## OSSERVAZIONI ALLE INTEGRAZIONI PRESENTATE DA LTF IL 18 GIUGNO 2014

LTF ha presentato ad aprile 2013 il Progetto Definitivo della cd “tratta internazionale” della NLTL. In seguito, ha depositato diverse integrazioni a dicembre 2013 e a giugno 2014. Ciò permette di fare il punto sull’iter fin qui raggiunto dai vari segmenti che costituiscono il progetto complessivo della Nuova Linea Torino-Lione. Si veda per una cronologia completa l’Allegato 1.

#### Documento PD2 C30 TS3 2000 APNOT (Progetto Definitivo tratta Internazionale).

Figura – Confronto fattori di emissione delle macchine da cantiere considerate nel SIA LTF

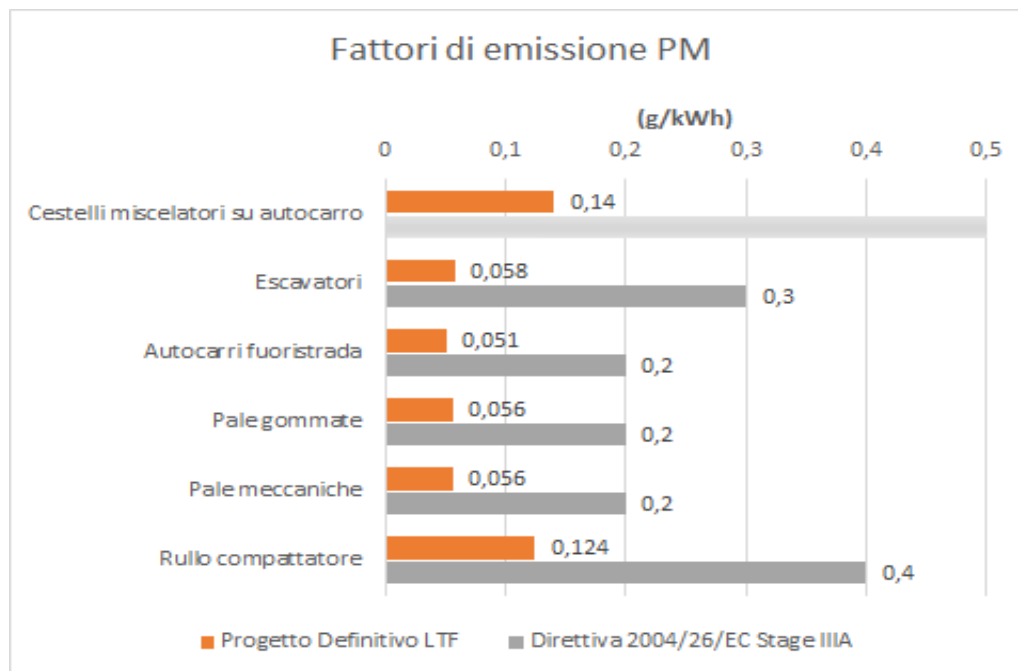
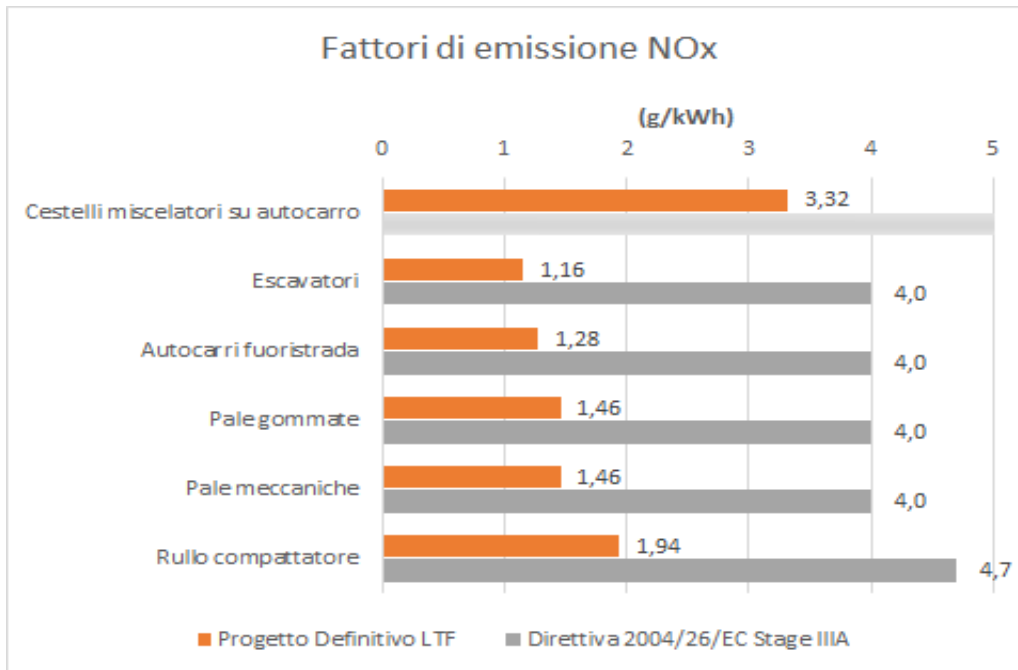
L'esame dei risultati presentati nelle tabelle e nella figura precedenti rende eloquente una pesante sottostima dei fattori di emissione adottati dal Progetto Definitivo LTF rispetto a quelli che possono essere garantiti dal livello emissivo del "Stage IIIA della Direttiva 2004/26/EC" dichiarato nel medesimo progetto quale riferimento per le macchine di cantiere previste. La sottostima è nella misura di 2,4-3,4 volte inferiore per gli NOx e di 3,2-5,2 volte inferiore per il particolato. Nel caso dei cestelli miscelatori su autocarro non esiste limite di riferimento in quanto la loro dimensione (potenza nominale media assunta dalla metodologia scelta da LTF) è inferiore a quelle normate dalla Direttiva 2004/26/EC.

**Figure D-10: Age Distribution of Construction and Mining Equipment in Average Recovery Scenario**

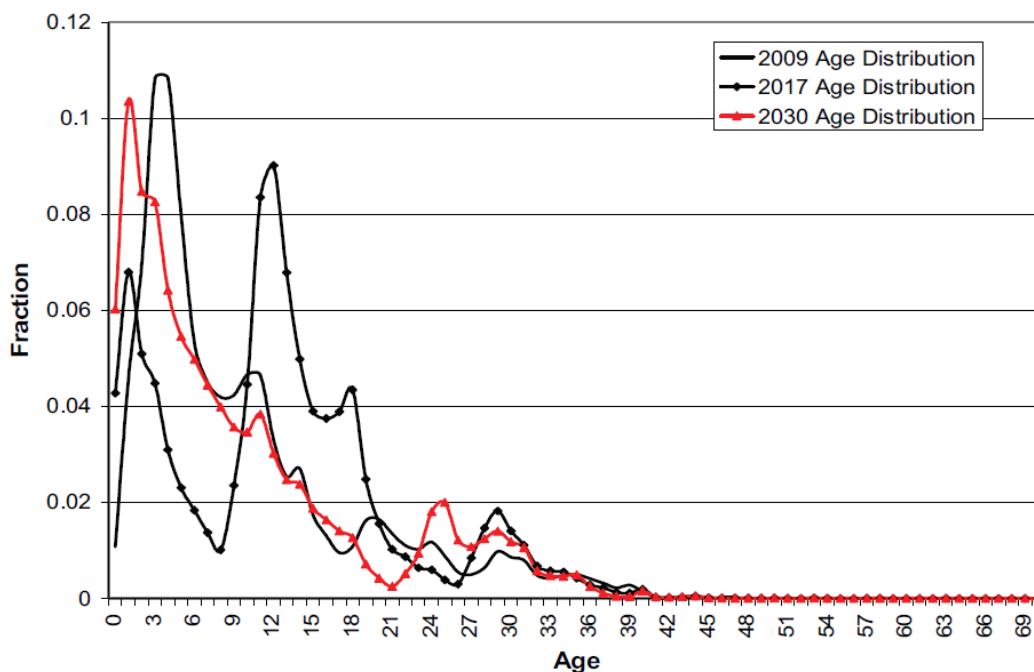
Tale situazione trova completa conferma nelle assunzioni della metodologia *Road Construction Emission Model* adottata dallo stesso Progetto Definitivo LTF, come mostra l'analisi puntuale della documentazione di supporto al modello (riferimento: <http://www.arb.ca.gov/msei/categories.htm>). Il parco mezzi considerato nella metodologia in relazione all'anno 2017 (prossimo al 2020 assunto da LTF) è costituito da macchine di età operativa da 0 fino a circa 40 anni. L'esame della figura sottostante, tratta dal documento CalEPA “Appendix D: OSM and summary of off-road emissions inventory update”, indica come il parco considerato è caratterizzato per 2/3 dei mezzi da macchine di cantiere con oltre 10 anni di vita operativa. Applicando tale proporzione all'orizzonte temporale 2020 (fissato da LTF) questo equivale a dire che i 2/3 delle macchine di cantiere sarebbero acquistate prima del 2010 ovvero caratterizzate da standard emissivi stage IIIA o peggiori. A tale proposito, la medesima figura indica come circa il 30% delle macchine di cantiere al 2020 risulterebbero acquistate prima del 2005, ovvero con standard emissivi stage II o I.

Figura – metodologia *Road Construction Emission Model* – vita operativa del parco macchine di cantiere considerato (<http://www.arb.ca.gov/msei/categories.htm>)

Nuova Linea Ferroviaria Torino Lione - Osservazioni a Progetto Definitivo LTF  
**BILANCIO AMBIENTALE - emissioni ossidi di azoto (NOx)**

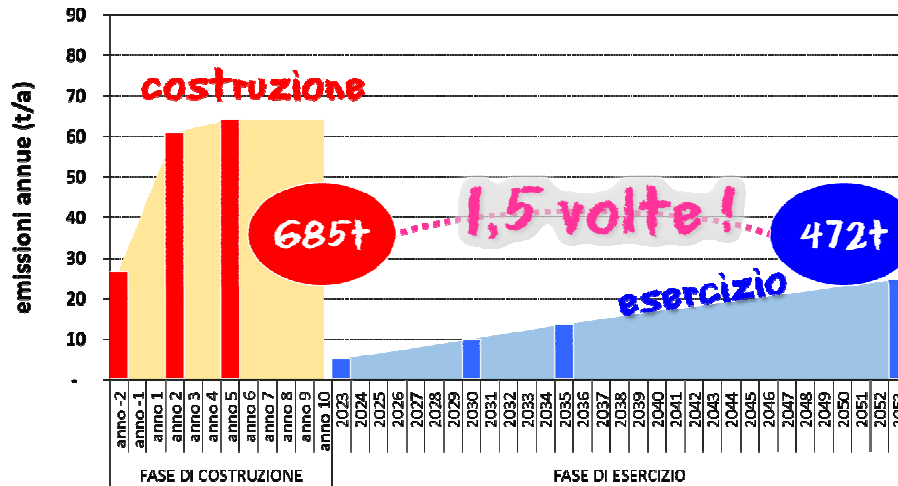
I grafici seguenti illustrano il confronto. Come già segnalato nelle precedenti osservazioni formulate sul Progetto Definitivo LTF, il bilancio ambientale è da ritenersi fortemente negativo. Infatti:

- le emissioni realizzate in fase di costruzione risultano largamente più elevate di quelle evitate in fase di esercizio, in particolare per quanto riguarda il PM10;
- cumulando le emissioni totali di NOx in fase di costruzione, queste superano comunque del 50% il quantitativo complessivo di emissioni evitate nei successivi 30 anni di esercizio dell’opera;
- cumulando le emissioni totali di PM10 in fase di costruzione, queste risultano pari a circa 14 volte le emissioni evitate nei successivi 30 anni di esercizio dell’opera.
